BREBU CASA DOMNEASCĂ

PROCES VERBAL NR.1
al şedinţei din 12 martie 1963

III. Lucrări de consolidare și reparatii la casa domnescă de la mănăstirea Brebu. Proiect D.M.I. Nr. M.D.1A/960-963.

Proiect ND 14/960-963
BREBU-CASA DOMNEASCA
Faza P.A.

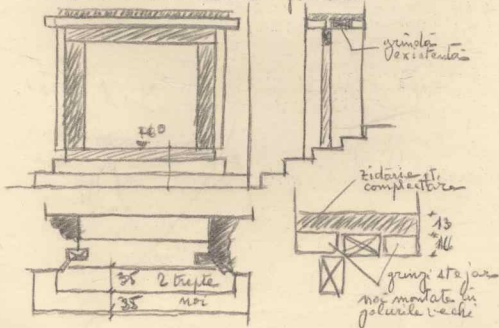
- 2- Se vor prevedea barbacane de scurgere la loggie în gârzișia parapetelor arcadei, așezate în axul lor. Barbacanele vor fi îmbrăcate cu tablă de aramă de 5 x 9 cm. cf. detaliu.

- Pentru foisor se vor prevedea panțeri de scurgere spre cele 2 uși Est și Vest

3. Treptele la scară de intrare se vor executa din piatră dură din gura Doftanei folosită la scara turnului clopotniță.
Treptele vor fi de $1,30 \times 18/28$ cf. dispozitiei de panteră anterioare.
4. Tantișierul va pune la dispoziția arheologului delegat al D.M., materialul și înmuncitorii necesari pentru executarea săpăturilor aprobate de Direcție și cuprinse în planul de săpături. Se vor executa:
- 1- 2 Secțiuni axiale (Est-Vest și N-S) care se vor înmucea în fața casei domnești
 - 2- 4 secțiunile de legătură între secțiunea N-S și foisor
 - 3- 1 secțiune de legătură între secțiunea N-S și biserică
 - 4- Secțiune mică pentru precizarea nivelului vechi în jurul clădirii.
5. Golul intrării la pivniță de la partea inferioară a scării se va consolida cf. schitei

K dale K

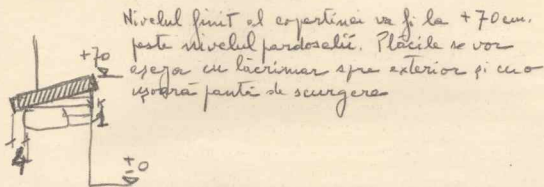
Parapetul arcadei se va mentine in situatia actuala, adica de 35 cm. grosime si retras cu 35 cm de la fata intrabara a stalpilor. Pe portiunea arcadei se va pune o copertina din dale prefabricate de 40/40.

Pe portiunea in fata stalpilor se va pune ~~tranzit~~ ~~tranzit~~ ~~tranzit~~ minic.

Put.

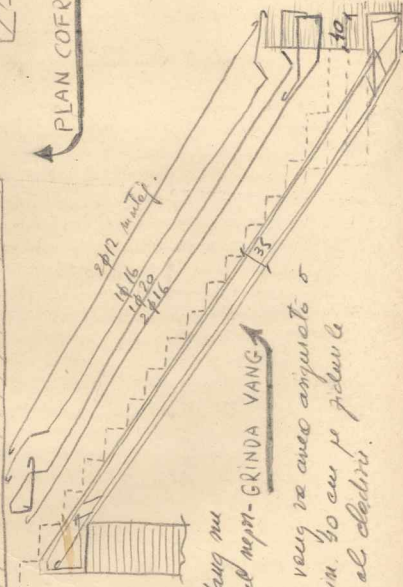
Opertinele de piatră formând ghizdul
putului se vor face din piatră obiectă locală
de 35×15 cm secțiune și vor fi de
traseu circular (segmente de cerc).
Lungimea se va stabili în funcție de
mărimea posibilă de extragere a pietrei,
segmentele vor fi așezate de dimensiuni
egale și nu mai mici de 60 cm.

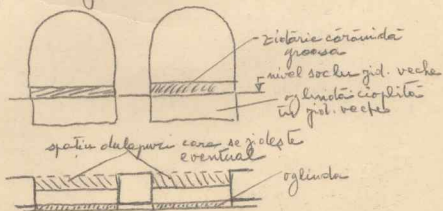
Ploca de
concreta armat cu 2 φ 6
în rosturile orizontale.

Ordinea de executie va fi următoarea:

- 1) Săparea structurii interioare pentru reținerarea plăcii
în a ~~de~~ 'ștațușă' pentru legătura cu cent.
exterioră
- 2) Turnarea plăcii
- 3) Săparea pe portunul de celot al structurii externe
și turnarea centurii

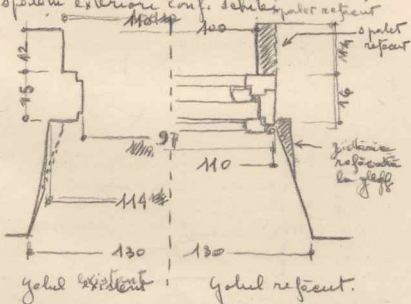
- 1- Fereastra Nord din camera N-Vest (post spalator)
se va inchide spre exterior cu gid de 30 cm.
grosime si va ramane sub forma de nisa
Se vor asaza trei polite din lemn de stejar
la 35 cm. interval (incepand de jos in sus).
- 2 Fereastra Vest din aceeași camera se va
face de dimensiuni identice cu celelalte.
- 3 Zidăria bolustradei la arcașele mari,
se desface numai pe înălțimea zidăriei cu
cărămidă mari. (circa 30-40 cm.) adică
la înălțimea soclului existent la stâlpi.
Oglingile bolustradei dintre stâlpi se vor
reabuzi la fata exterioară a zidului prin
placaj de zidare mixtă conform construcției
din spatele placajului (fata actuală cioplită pentru
crearea oglingilor)

În interior se va cerceta zidăria oglingilor
stâlpilor și fata interioară a zidăriei bolustradei
pe porțiunea inferioară. În cazuri se constată
că și aici zidăria a fost cioplită pentru crearea
oglingilor, se va reface bolustrada pe toată
grosimea zidului

- 4 - Pentru refaceerea ferestrelor, se vor regăsi spațiile exterioare conf. schiței anexate

Ferestrele exterioare vor avea prin urmare golul exterior de 1,00/1,70

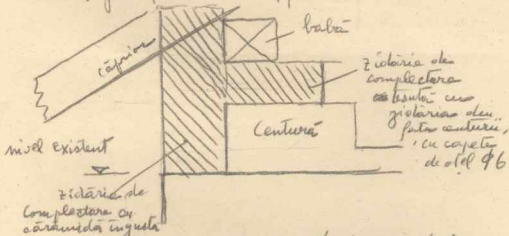
1. Față de situația reală a cornizei, verificată la fața locului, nivelul cornizei, față de nivelul plăcii și centurii, arătate în planșă "detaliu streșină" se modifică astfel.

- c - Pontele stabilite pentru streșină și acoperiș rămân cele din proiect.
 - d - În concluzie toată construcția acoperișului se înalță fără altă modif. care cu circa 10 cm pentru a permite o completare a cornizei sub capriori.

- e - Babă interioară pentru capriorii mari poate fi și ea înălțată la nivel cu babă exterioară prin completarea cu zidărie de cărămidă găzduită peste centură.

2. cornișă se va întoarce pe colțuri și va fi continuată pe fețele laterale Est și Vest pe o lungime de 30 cm. după care va fi oprită, tăiată drept pe plan vertical.
3. Pe fațadele Est-Vest-Nord se modifică detaliul A din planșa "detaliu streșină" predat șantierului urmându-se la pervazul profilat. Zidăria se va înălța în fața centurii drept în sus, fără profile, până la tangentă cu streșina. Bala se va deplasa puțin în spate după cum va fi necesar, completându-se cu zidărie de cărămidă așezată peste centură, până la nivelul necesar.

4. La toate ferestrele spre Nord se va desface zidăria deasupra golurilor și se va așeza peste gol un boiandruș - placă de beton armat, pe toată grosimea zidului, de maximum 10 cm. grosime, așezat retras de la fața exterioară a zidului. Boiandrușul va fi lucrat în fața cu ciment alb și prof de sigă pentru a rămâne agărant.
5. Spălate la ferestre și usi, care au fost cioplite pentru modificarea, vor fi refăcute cu zidărie de cărămidă bine toată.

DETALIU CUSINET

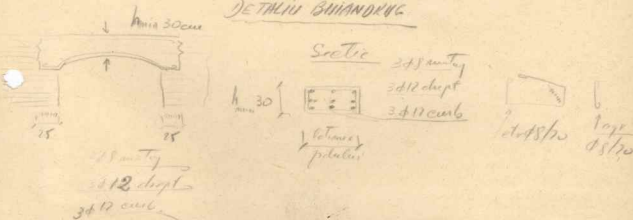
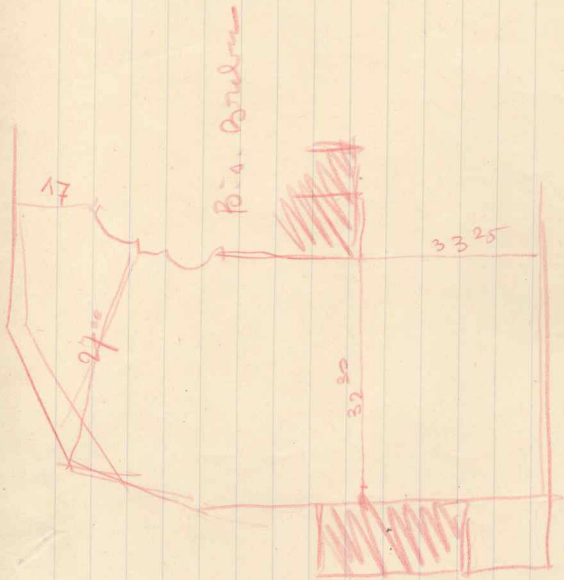
- 1) La grupul G₁, G₂, G₃ etc, de la planul de beton armat pe care stau (locurile luminoase) se vor executa carineta sau buranburzi de bet. armat acolo unde aceasta reprezinta pe zi galun.

- 2) Pe zi galul ingustat (Mura) adiacent grani de intrare la pod se vor executa o grinda catelara cu armare si rebaruri la 100 cm.

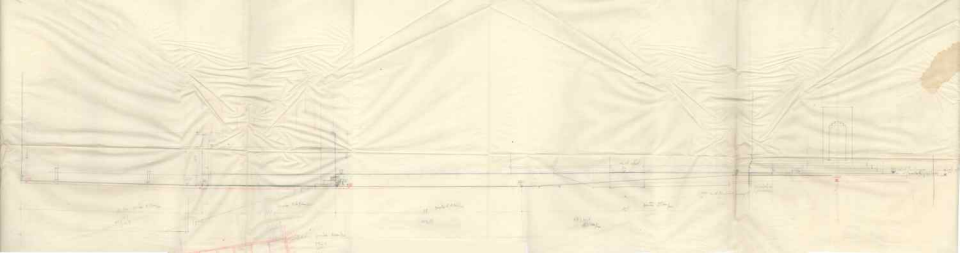
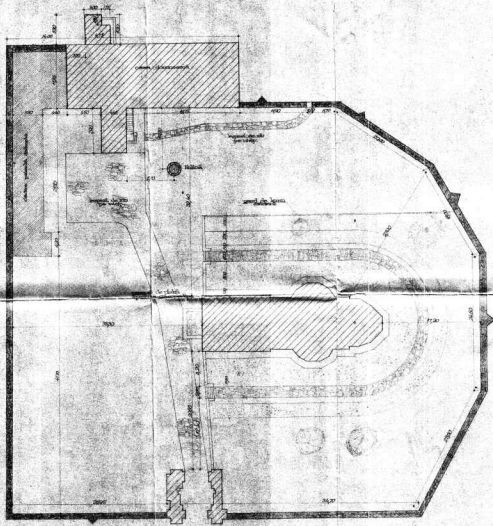
Notă: 1) Lăptăria de strângeră la foisor se vor așeză

a - pe o bucată suplimentară G³

b - pe platoul pe capșorii mari

2) Pantele capșorilor rămân identice
cu cele ale corpului principal.
